LANDKREIS CLOPPENBURG

**Raumordnungsverfahren (ROV) Trassenkorridore für Netzanschlusssysteme von dem Anlandungs-
punkt Hilgenriedersiel und dem Raum Emden zum Netzverknüpfungspunkt Cloppenburg (Antragstel-
lerin: TenneT Offshore GmbH)**

zum vorliegenden Antrag der TenneT Offshore GmbH zum Raumordnungsverfahren (ROV) für die Planung einer Trasse für Offshore-Anbindungen zwischen dem Anlandungspunkt Hilgenriedersiel und dem Netzverknüpfungspunkt Cloppenburg nehmen der Landkreis Cloppenburg und die Städte und Gemeinden des Landkreises wie folgt Stellung:

Erweiterungsfäche Naßabbau

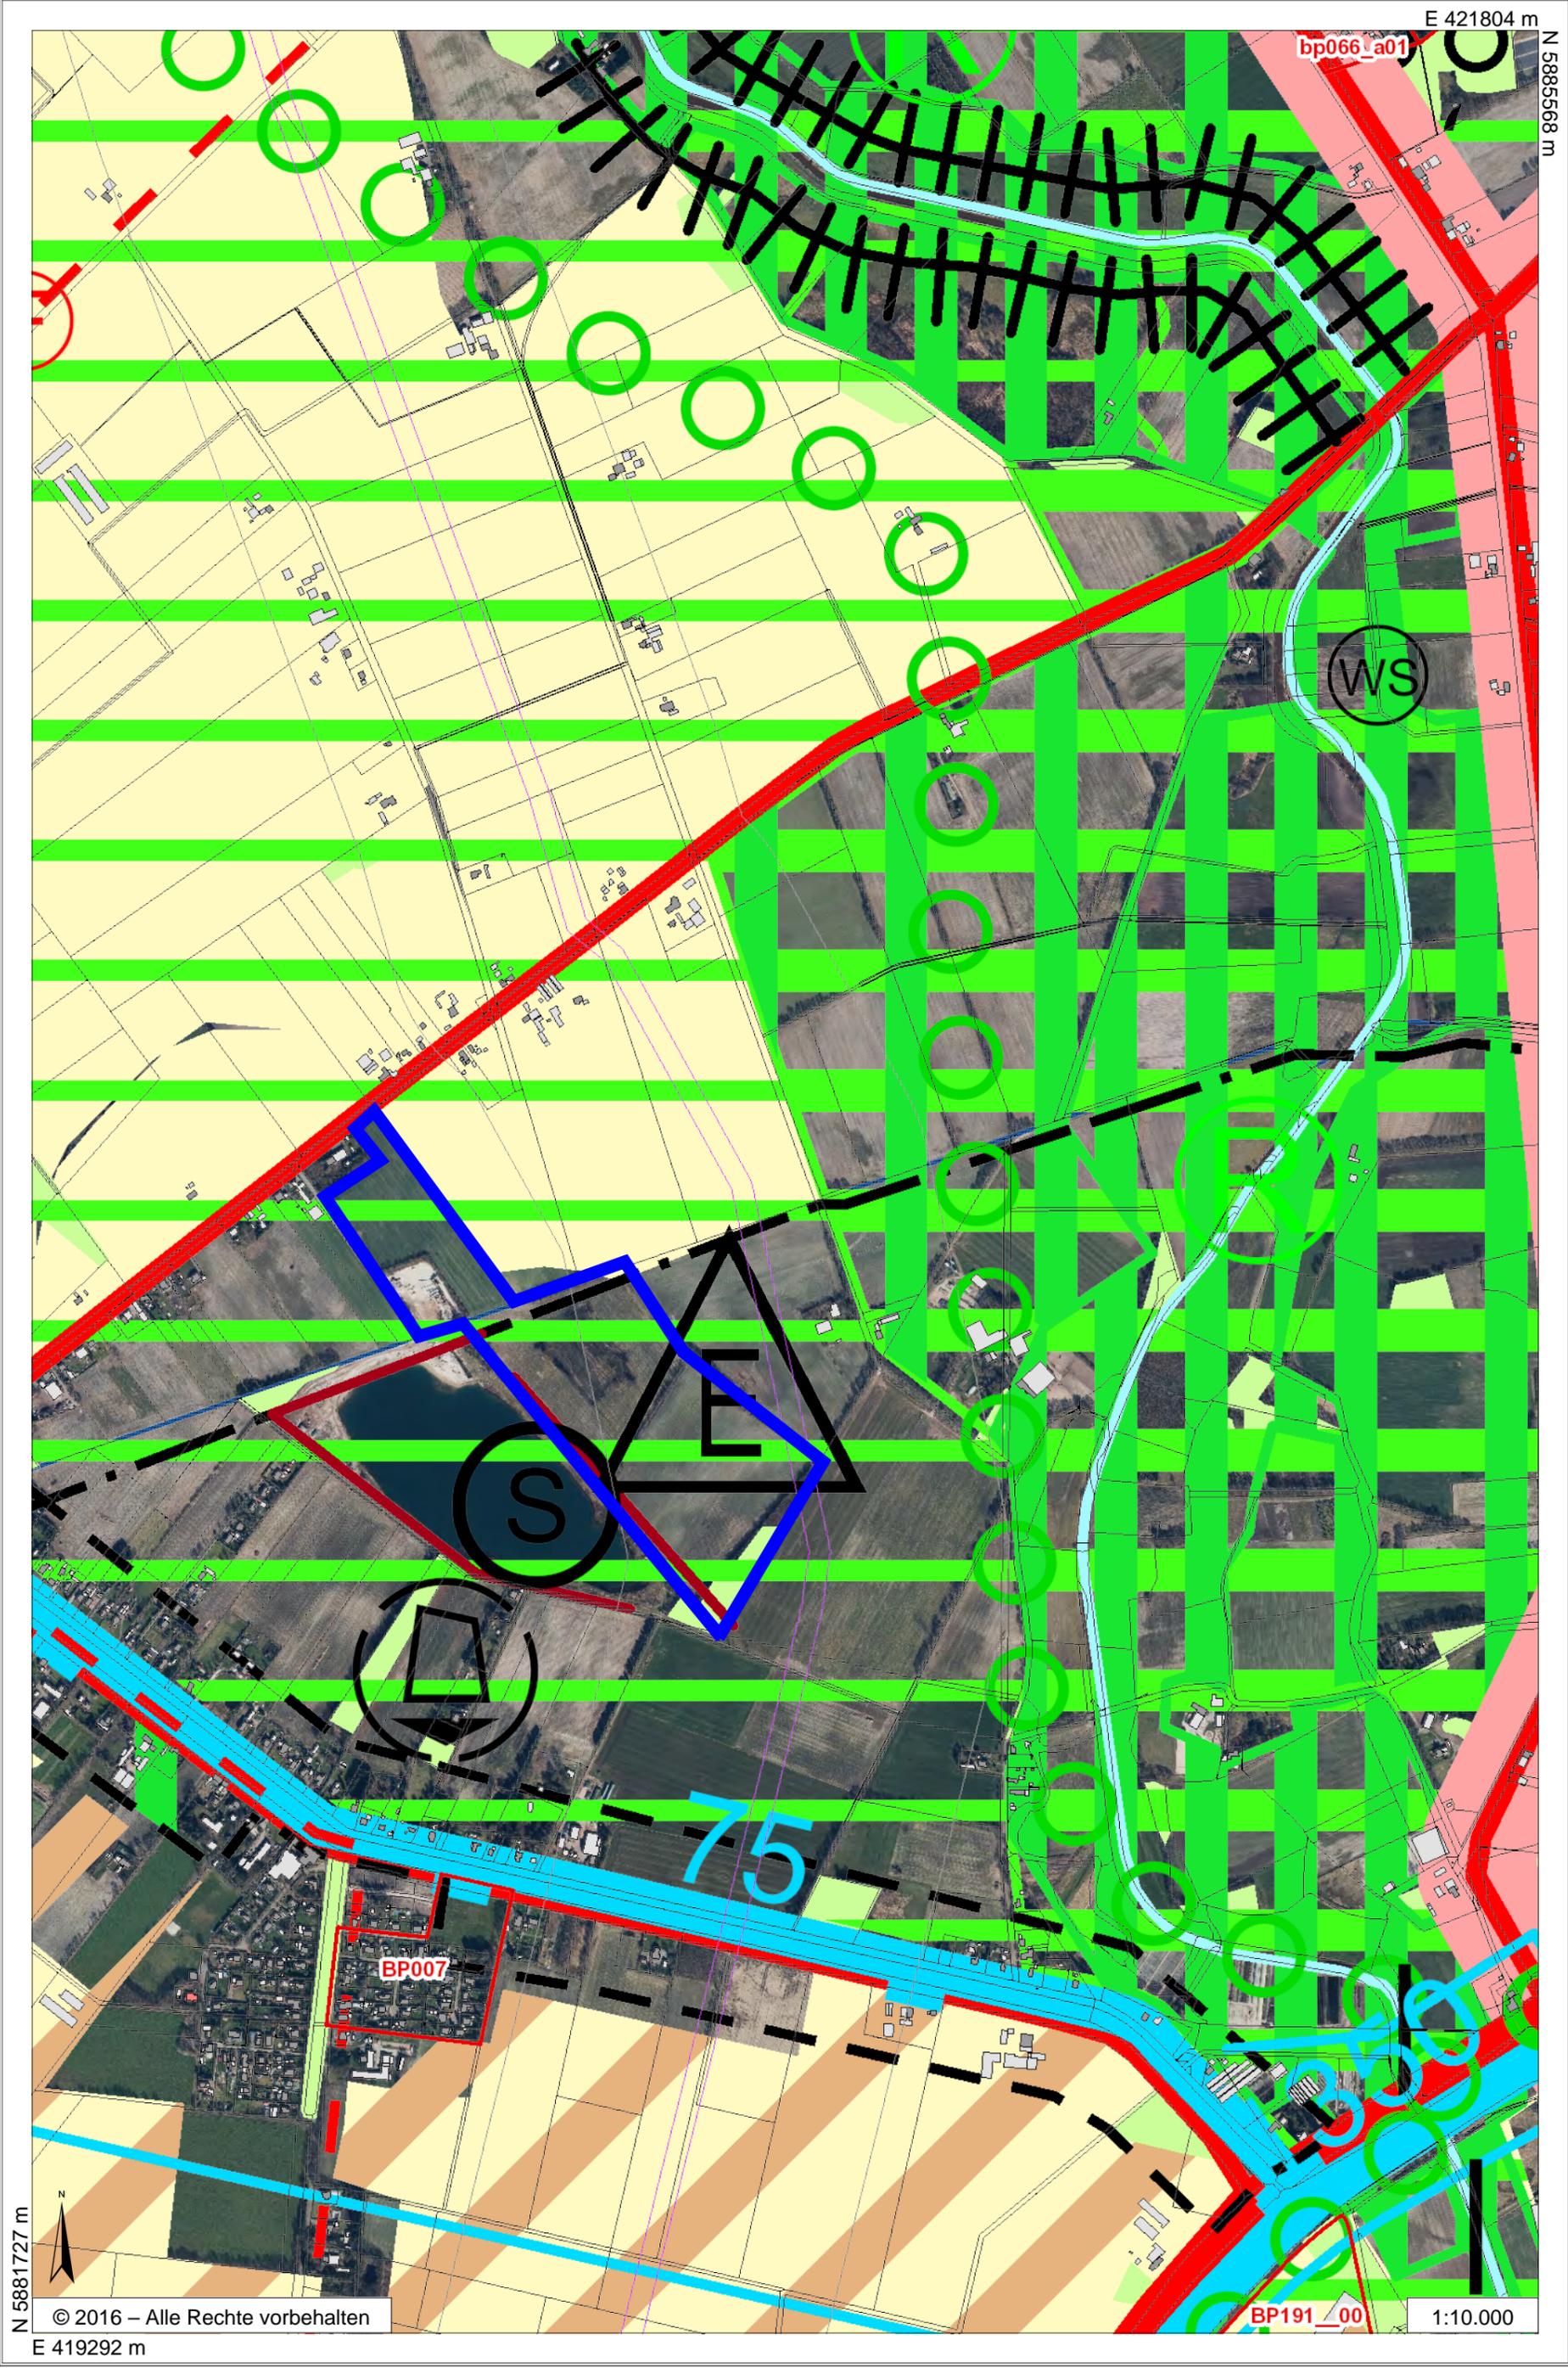
Ca. 2 km westlich von Bösel verläuft die westliche Trassenvariante unmittelbar südlich einer im RROP 2005 als „Vorranggebiet Rohstoffgewinnung“ (weiter östlich „Vorsorgegebiet Rohstoffgewinnung“) dargestellten Fläche. Für diese beiden Bereiche, deren Lage vor Ort sich aus Anlage 2 ergibt, bestehen konkrete Absichten, den vorhandenen Nassabbau zu erweitern. Da der Verlauf der Trassenmittellinie bis zu 40 m an diese Gebiete heranreicht, muss allein Sicherheitsaspekten (Böschungsbrüche) andere Trassenführung gewählt werden.

Abbildung 2.2-2: Übersicht über das Untersuchungsgebiet

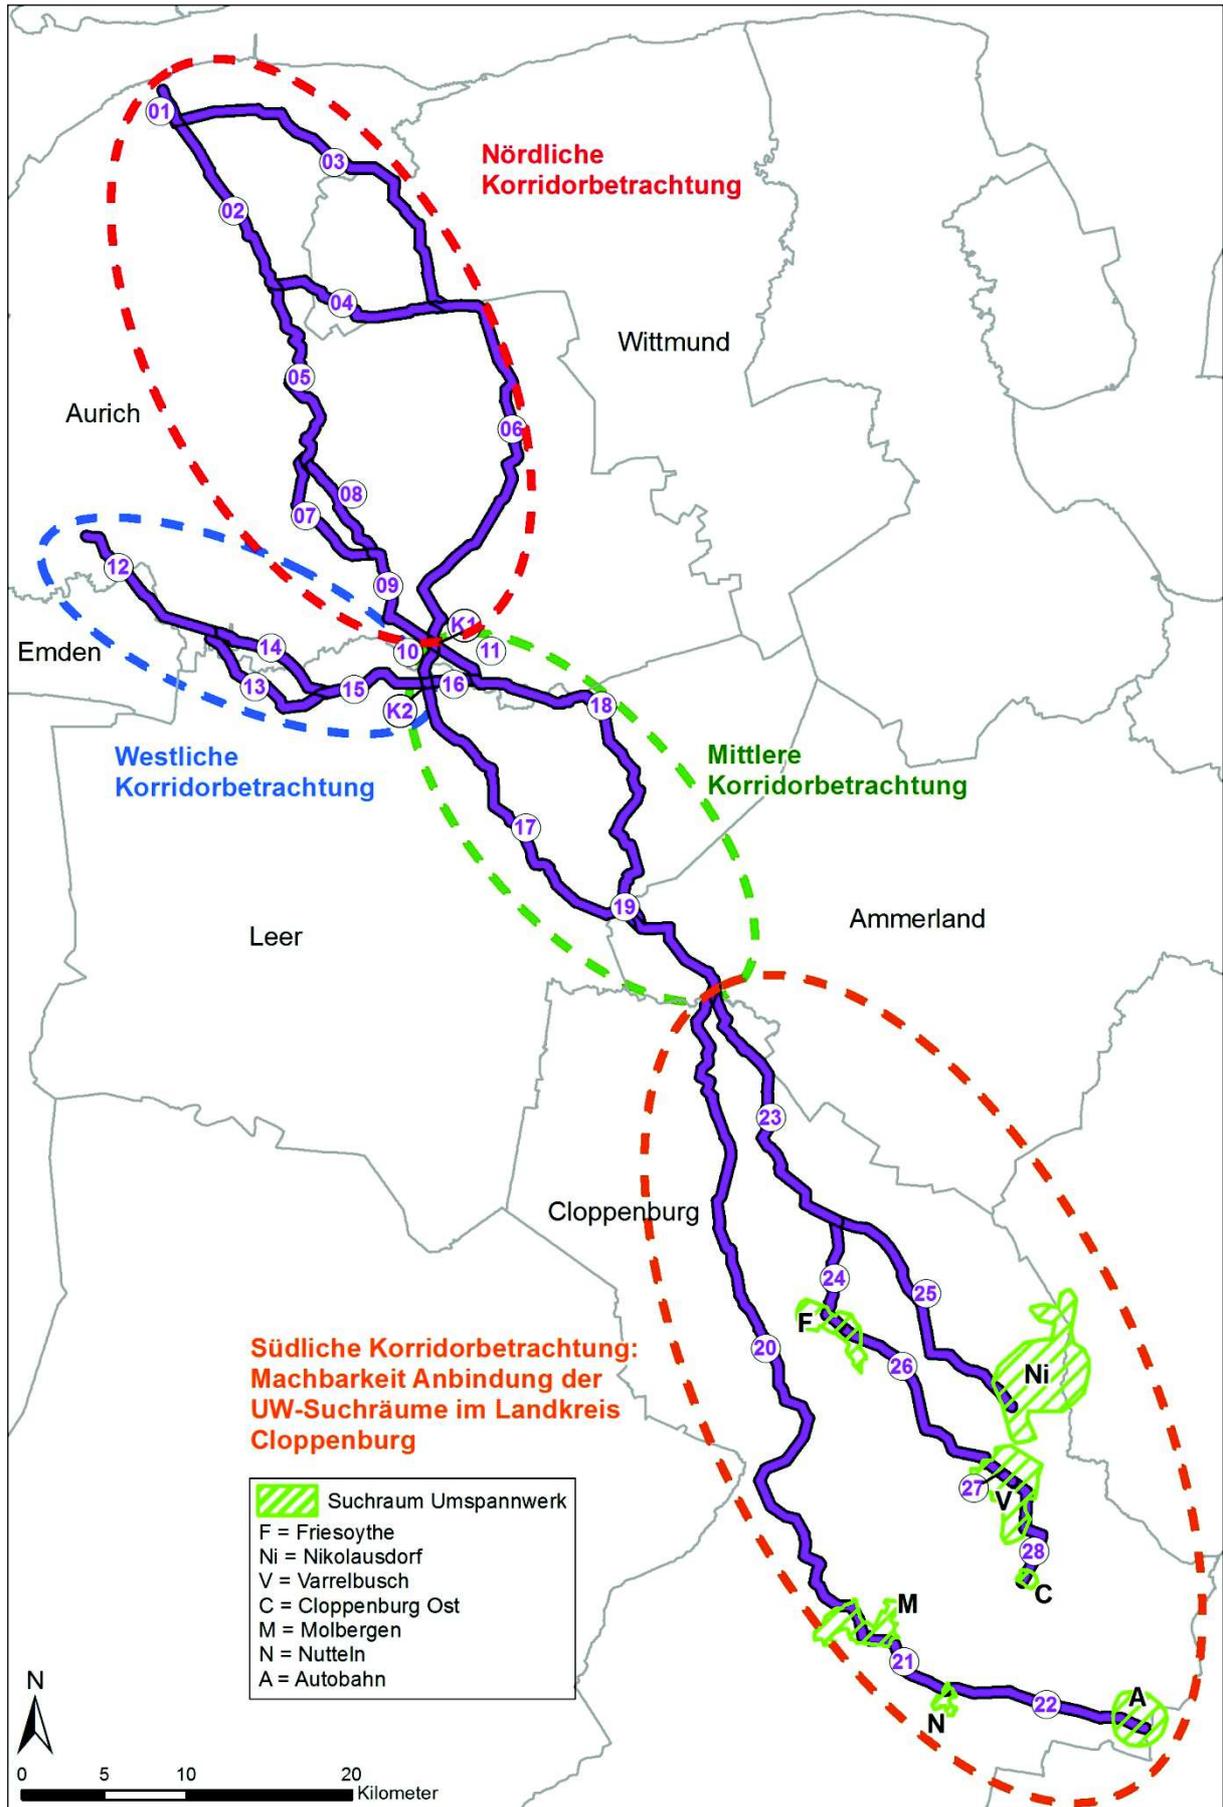
Die im Einzelnen betroffenen Wasserschutzgebiete (WSG), Trinkwasservorranggebiete und Überschwemmungsgebiete (ÜSG) sind aus der folgenden Tabelle ersichtlich (zu den Abschnitten siehe Anlage 3):

Anbindung über Trassenabschnitte 20, 21 und 22	Betroffenheit	Abschnitt
WSG Thülsfelde Zonen III A und III B	auf einer Länge von ca. 14,5 km	20
Trinkwasservorranggebiet Lastrup	auf einer Länge von ca. 9,5 km	20, 21
ÜSG Löninger Mühlenbach (südl. von Nutteln)	Durch Trasse	21
ÜSG Soeste (nördl. vom Elisabethfehn-Kanal)	Durch Korridor	20
ÜSG Löninger Mühlenbach (südl. von Nutteln)		21
ÜSG Calthorner Mühlenbach (nördl. von Wißmühlen)		22
Anbindung über Trassenabschnitte 23, 24, 25, 26, 27, 28		
WSG Großenkneten, Fassung Baumweg im Randbereich Zone III A	Durch Korridor	28
ÜSG Lahe (östl. von Ikenbrügge)	Durch Trasse und durch Korridor	23
ÜSG Altenoyther Kämpfe Graben (nördl. Kellerramm)		23
ÜSG Bergaue (südl. von Garrel)		26
ÜSG Große Aue (Kellerhöhe)	Durch Korridor	
Anbindung über Trassenabschnitte 23, 25		
ÜSG Lahe (östl. von Ikenbrügge)	Durch Trasse und durch Korridor	23
ÜSG Lahe (nördl. Kellerramm)		23
ÜSG Lahe (Wolfstange)		25

ÜSG Lahe (Hohelager Feld)		25
ÜSG Lahe (Vidam)	Durch Korridor	25
ÜSG Böselaer Kanal (Wolfstange)		25
ÜSG Vehne (östl. Garrel)		25
